添付書類五 前回の定期事業者検査報告内容からの変更内容

別紙－1：発電用原子炉及び施設管理の重要度が高い系統について定量的に定める施設管理の目標に関する変更前後表

別紙－2：施設管理の実施に関する計画の変更前後表

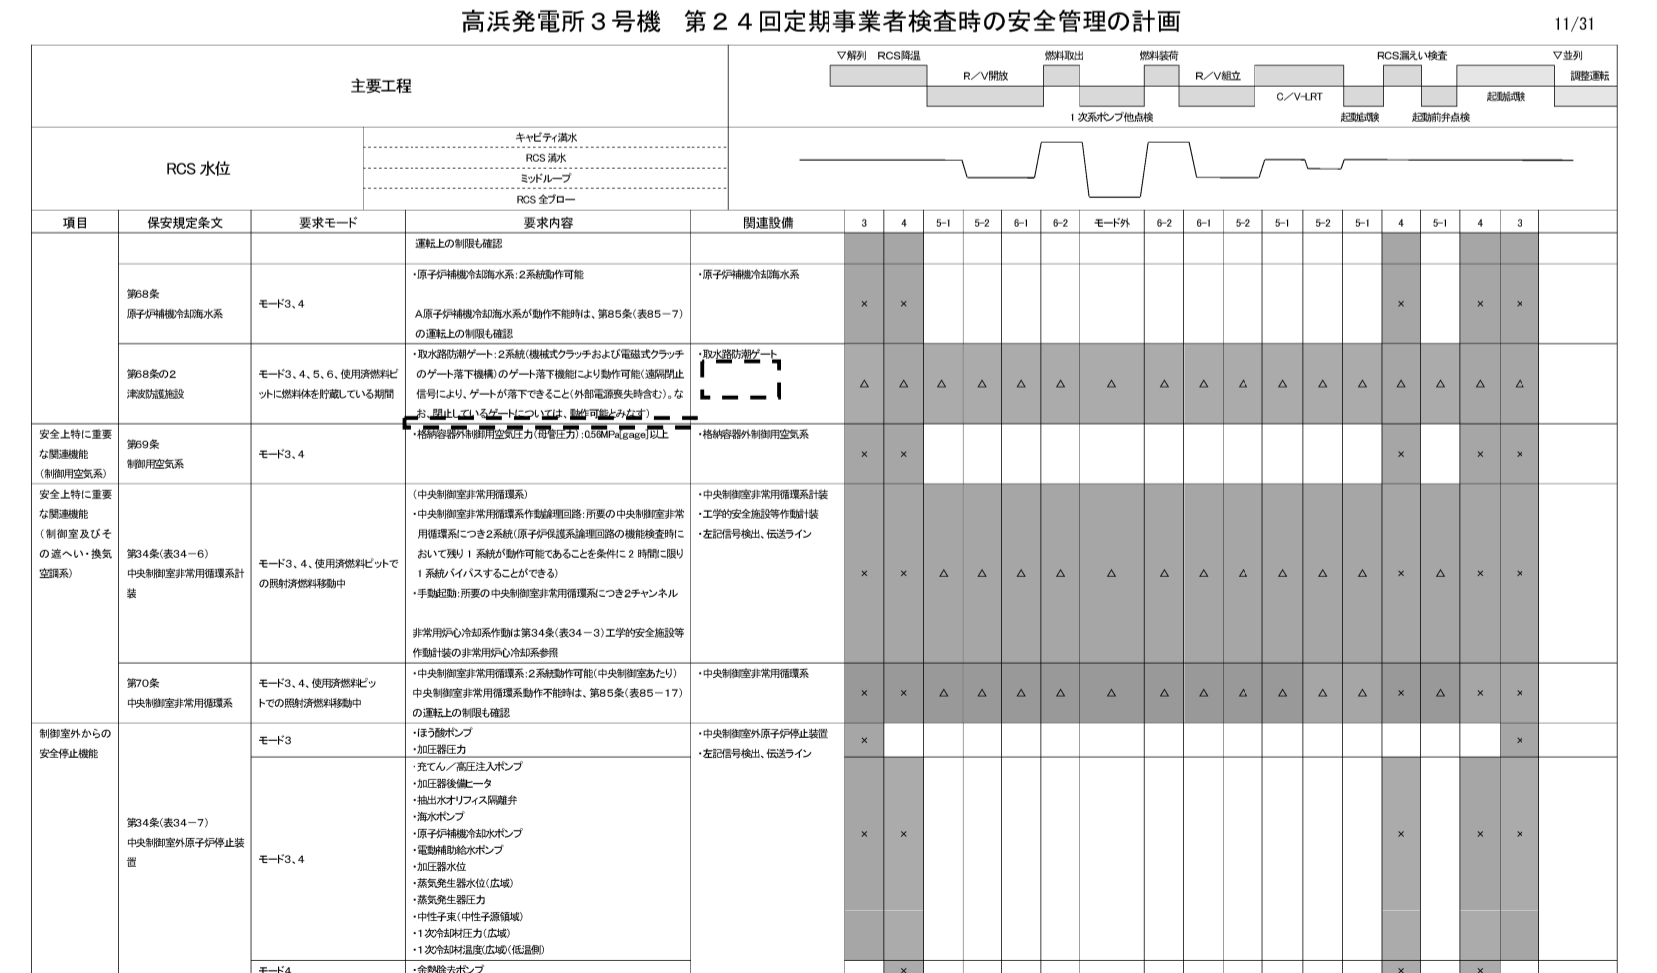
記載の適正化  
(プラットフォーム4基運転を見据えた保安  
規定改正に伴う反映)
